**CCR-VIA -- COMITATO DI COORDINAMENTO REGIONALE PER LA
VALUTAZIONE D'IMPATTO AMBIENTALE**

Giudizio n° 4098 **Del** **07/12/2023**
Prot. n° 23/470942 **Del** **21/11/2023**

Oggetto: Ammodernamento ed efficientamento dello Stabilimento ECOFOX

Tipo procedimento: Verifica di Assoggettabilità a VIA ai sensi dell'art. 19 del D.Lgs. 152/06 e ss.mm.ii. e V.Inc.A. comunale ai sensi del DPR 357/1997 e ss.mm.ii.

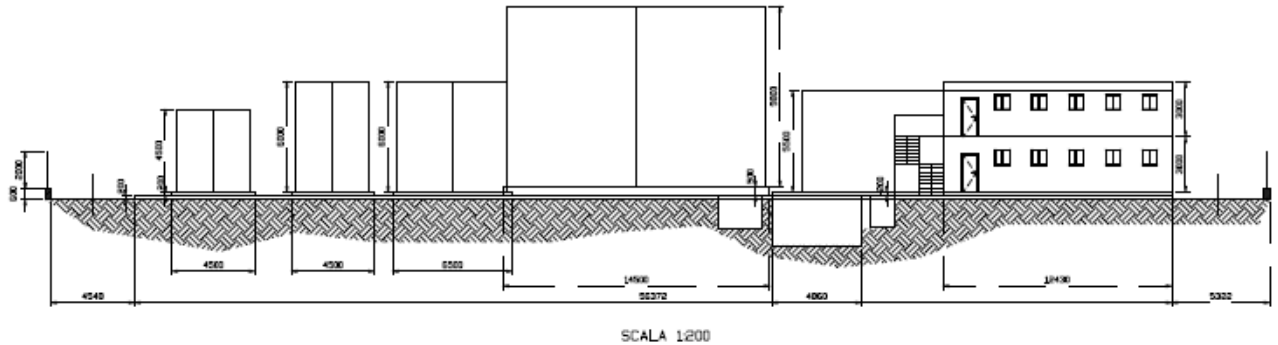
2. Chiarire se anche sugli impianti termici associati ai punti di emissione E1 e E20 saranno sostituiti i bruciatori, trasformandoli in bi-fuel

La Ditta conferma che i bruciatori previsti in progetto sono alimentati solo a gas metano.

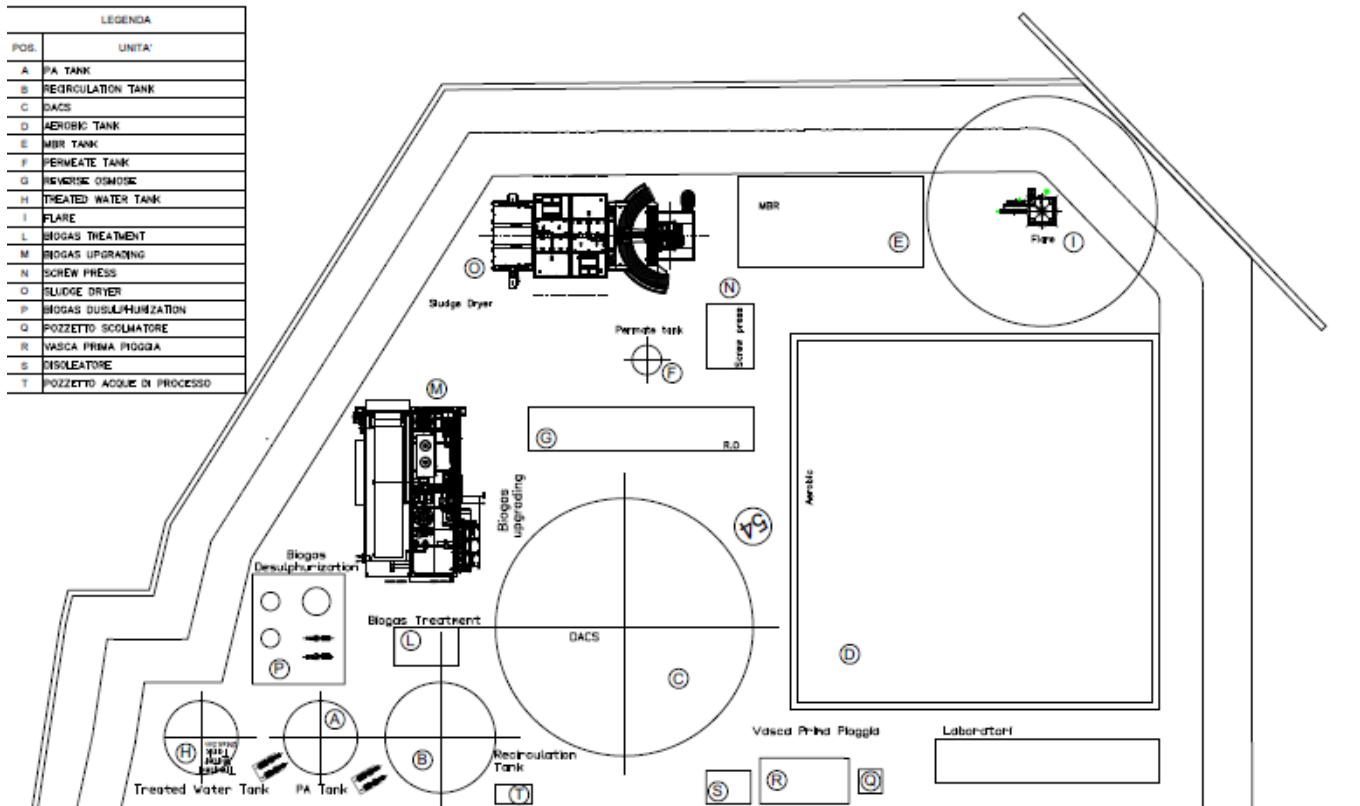
a) produrre degli elaborati a scala adeguata con la rappresentazione grafica di tutte le linee di gestione delle acque

Il proponente ha presentato l'Allegato 1 Process Flow Diagram, datato 14/11/2023, e l'Allegato 2 Nuovo depurare datato 14/11/2023, dei quali di seguito si riportano gli stralci:

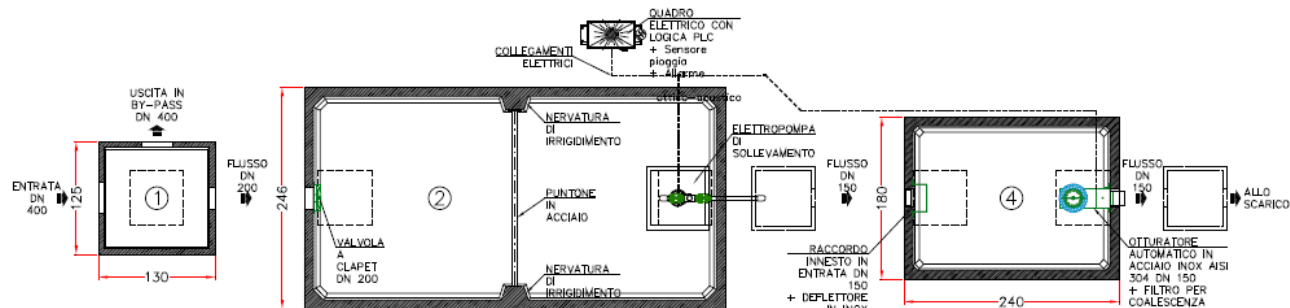
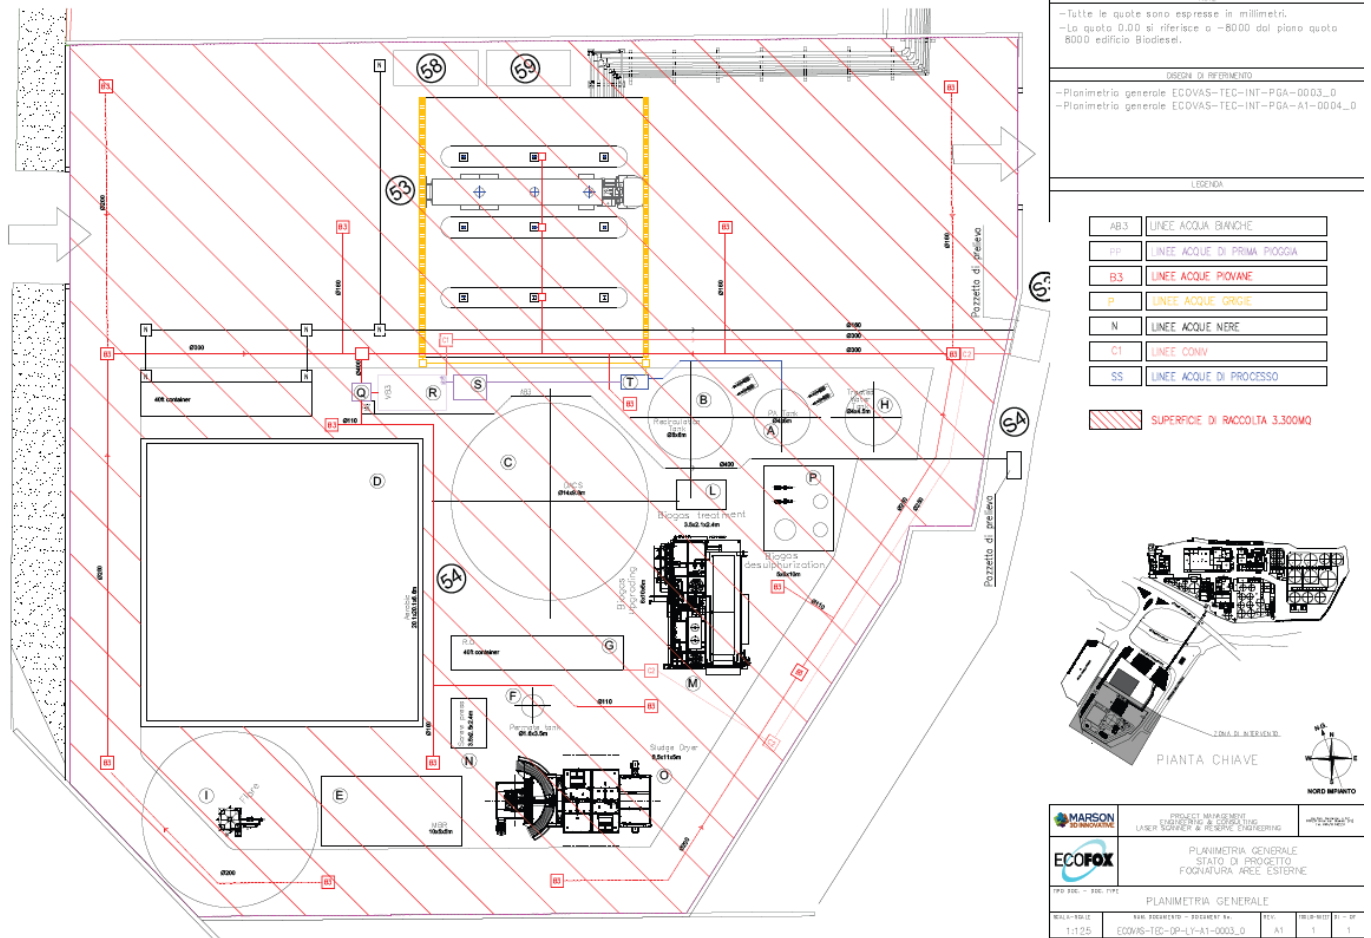
b) chiarire se per la parte in ampliamento sarà realizzato un impianto di trattamento delle acque di prima pioggia ed eventualmente esplicitare i dati per il suo dimensionamento

La rete fognante delle **acque bianche**, destinata alla raccolta e convogliamento delle acque meteoriche della viabilità, dei piazzali e di tutte le superfici coperte degli edifici, confluirà in una **vasca di prima pioggia denominata VB3**, attraverso le **linee di raccolta B3**. Saranno posizionate caditoie in corrispondenza dei piazzali, della viabilità e dei pozzetti di allaccio dei pluviali facente capo alla pensilina di carico, alle tettoie ausiliarie e ai box laboratori.

La vasca VB3 avrà una capienza di 20 m³, dovendo coprire circa 3.300 m² di superficie, considerando un volume di prima pioggia pari a 5 mm per m² di superficie.

La vasca VB3 sarà preceduta da un pozzetto scolmatore, dove defluiscono le parti terminali delle tubazioni di raccolta, provvisto di due tubazioni poste a quote diverse e precisamente:

- A quota superiore, circa 30 cm dalla generatrice superiore del tubo sottostante, è posta la tubazione che raccoglierà l'ulteriore acqua che non riceverà più la vasca di prima pioggia e quindi la farà defluire mediante la **linea delle acque bianche AB3, allo scarico S4**. La linea AB3 è intercettata da saracinesca che verrà immediatamente chiusa qualora ci fossero degli sversamenti sui piazzali.

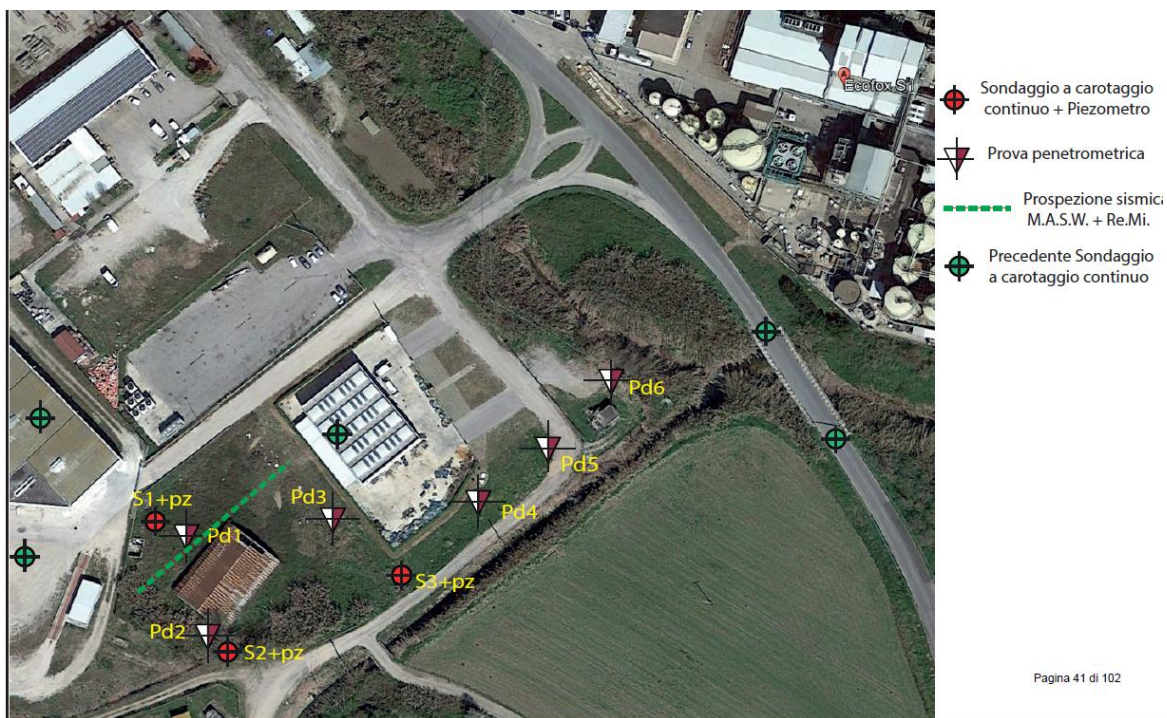
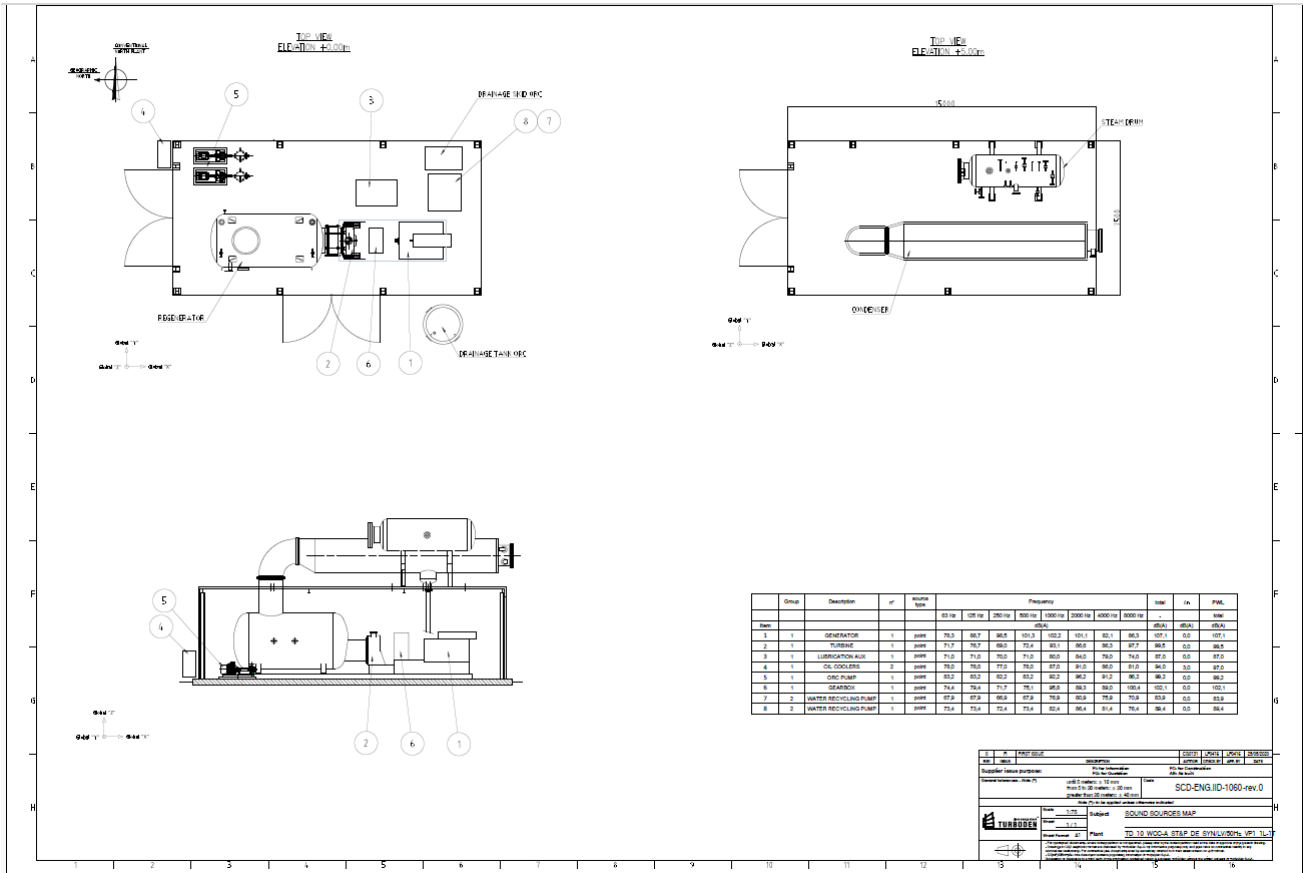
6. Produrre la relazione idrogeologica relativamente alle aree di ampliamento;

Il proponente ha presentato l'Allegato 5 Relazione Geologica, datata marzo 2023 a firma del Geol. Nicola Tullo.

Il tecnico dichiara che il sito ricade in un'area stabile che non comporta alcun problema di stabilità e, pertanto, non risulta compresa tra quelle perimetrare nella Carta della Pericolosità del Piano Stralcio di Bacino per l'Assetto Idrogeologico "Fenomeni gravitativi e processi erosivi" (P.A.I.).

Si tratta di sedimenti a permeabilità medio-bassa che contengono, al loro interno, **una falda idrica il cui livello piezometrico, misurato a fine perforazione, è stato rinvenuto è stato di - 0.85 m dal piano campagna nel Pz1, a -0.55 m nel Pz2 ed a -3.55 m dal p.c. nel Pz3.**
